Commissione Tecnica di Verifica dell'Impatto Ambientale - VIA e VAS

Parere n. 2523 del 20/10/2017

Progetto	<p align="center">ID_VIP: 3523</p> <p align="center">Porto Torres (Ss), porto civico, adeguamento tecnico funzionale al P.R.P. portuale, progetto definitivo, prolungamento dell'antemurale di ponente e resecazione banchina alti fondali</p> <p align="center"><i>Istruttoria VIA</i></p>
Proponente	<p align="center">Autorità Portuale Nord Sardegna</p>

Figura 1 – confronto planimetrico PRP, ATF proposto, ATF approvato (cerchiata in blu l'opera non compresa nel presente progetto)

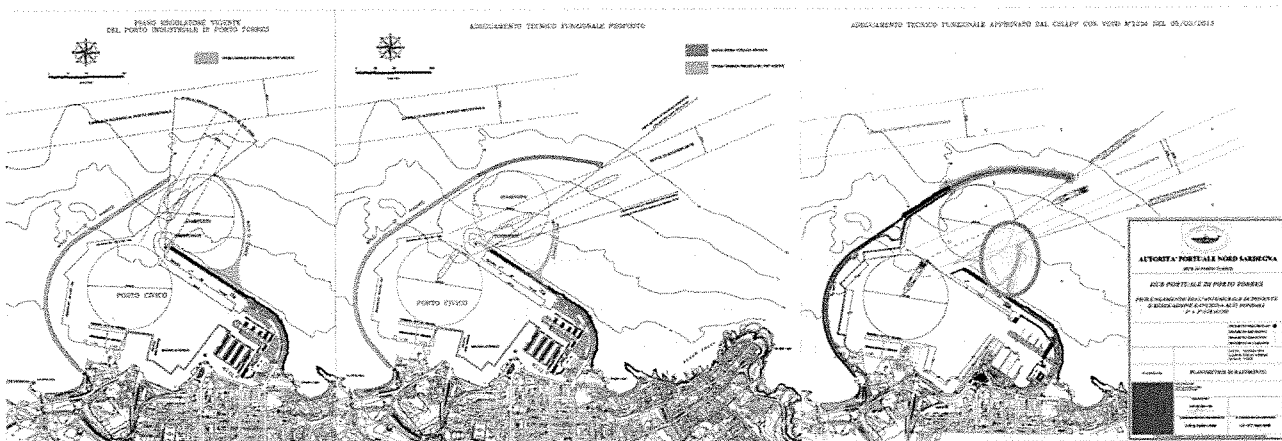
VALUTATO che il progetto corrisponde a quanto richiesto dal Consiglio Superiore dei Lavori Pubblici, nell'ambito del voto n.136 del 27.02.2013, come successivamente riapprovato dallo stesso Consiglio Superiore dei Lavori Pubblici, a livello di progetto definitivo, con il parere n. 31/2015 del 22 settembre 2015;
